**Forum mondial de l'harmonisation
des Règlements concernant les véhicules****174^e session**

**Accord de 1958 : Proposition d'amendements à la résolution d'ensemble
sur une spécification commune des catégories de sources lumineuses (R.E.5)****Proposition d'amendement 2 à la Résolution d'ensemble
sur une spécification commune des catégories de sources
lumineuses (R.E.5)****Communication du Groupe de travail de l'éclairage
et de la signalisation lumineuse*****Révision 1****

Amendement 2 à la Résolution d'ensemble sur une spécification commune des catégories de sources lumineuses (R.E.5)

Dessin principal, L1A/6

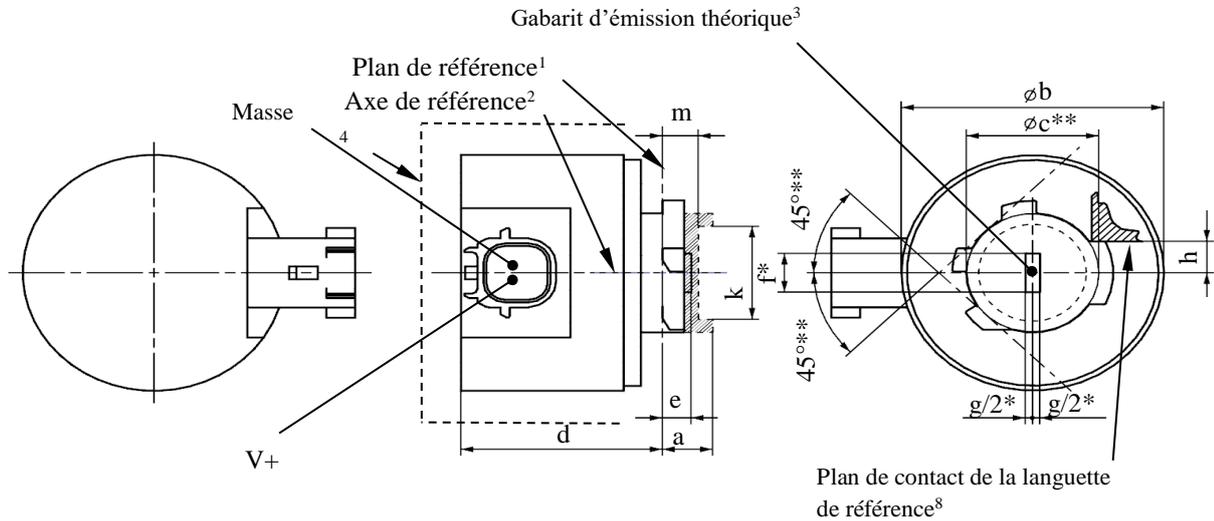
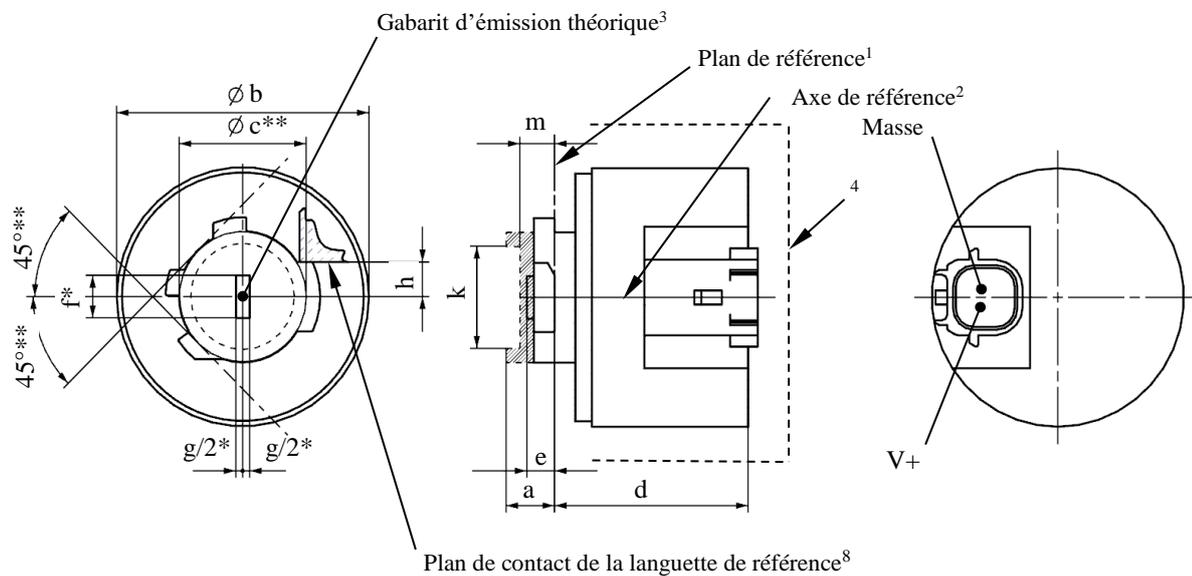
Avant la feuille LR1/1, ajouter les nouvelles feuilles L1/1 à 5, ainsi conçues (voir les pages suivantes ; une page par feuille) :

Figure 3

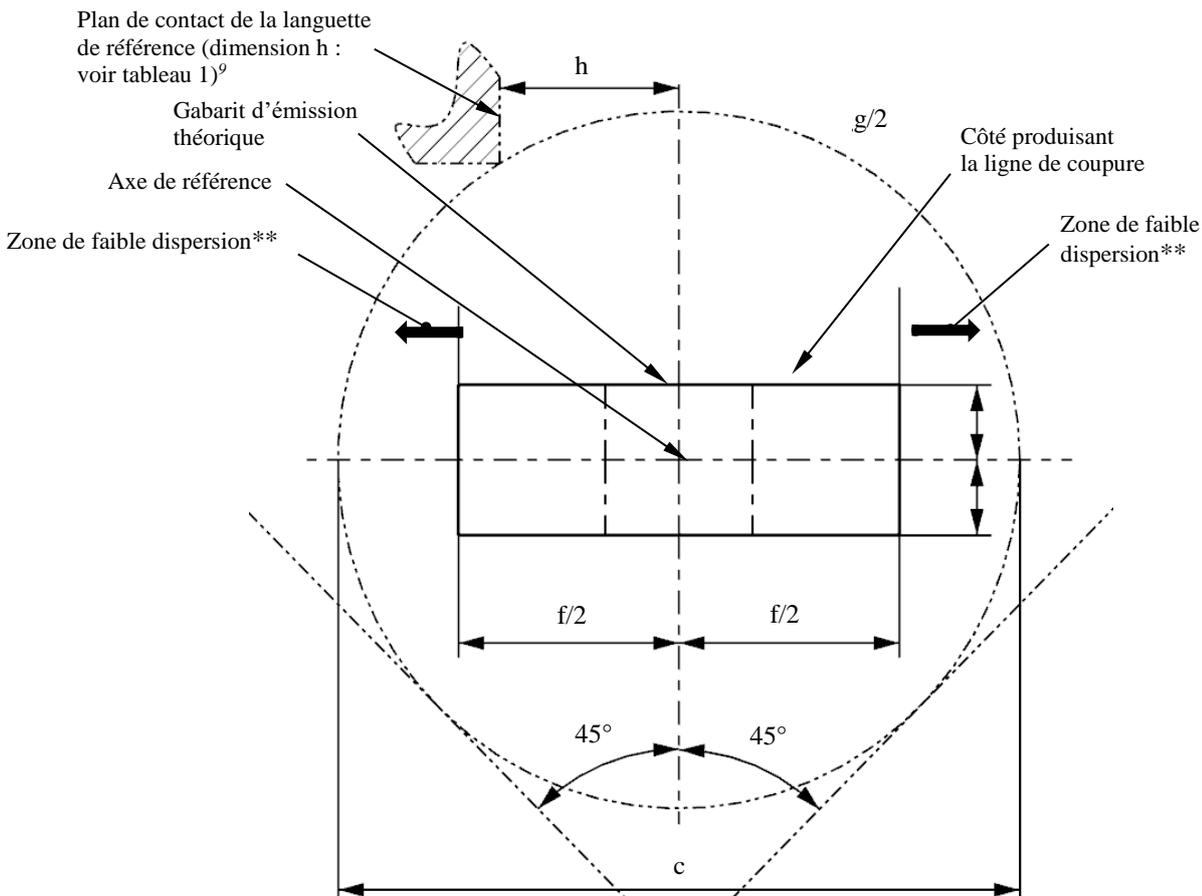
L'emplacement, le contraste et l'uniformité de la zone d'émission de lumière sont contrôlés au moyen du gabarit d'émission théorique défini à la figure 3, qui permet de visualiser les projections le long de la direction de l'axe de référence ($\text{Gamma} = 0^\circ$), tel qu'il est défini à la figure 4.

Figure 4

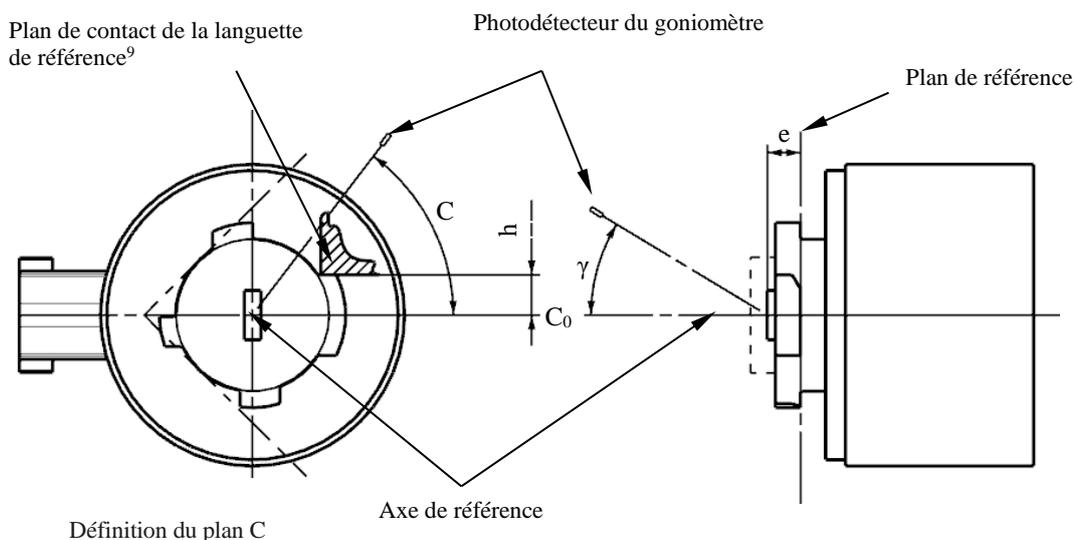
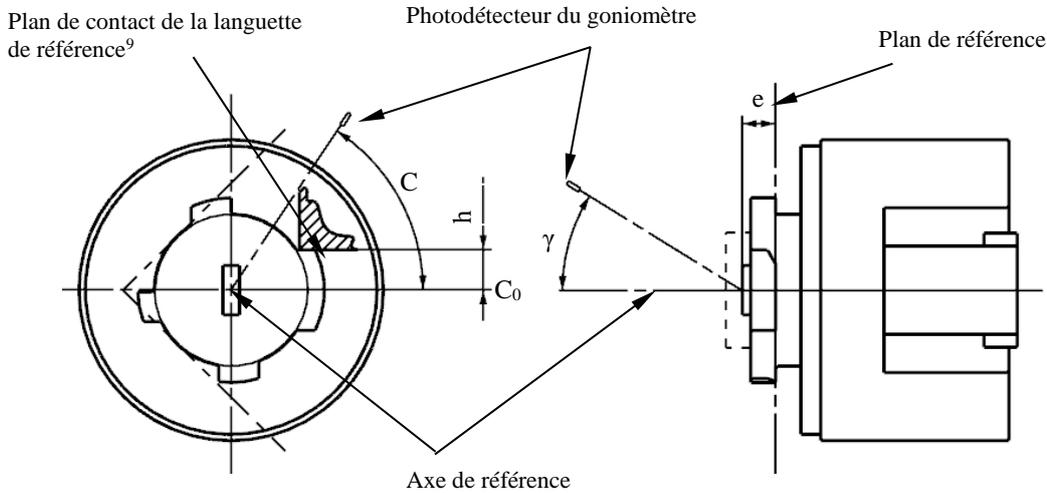
La source lumineuse est montée sur une plaque au moyen des bornes de montage correspondantes. La plaque est montée sur le plateau du goniomètre au moyen d'une patte de fixation, de manière à ce que l'axe de référence corresponde à ce qui est décrit à la figure 4.
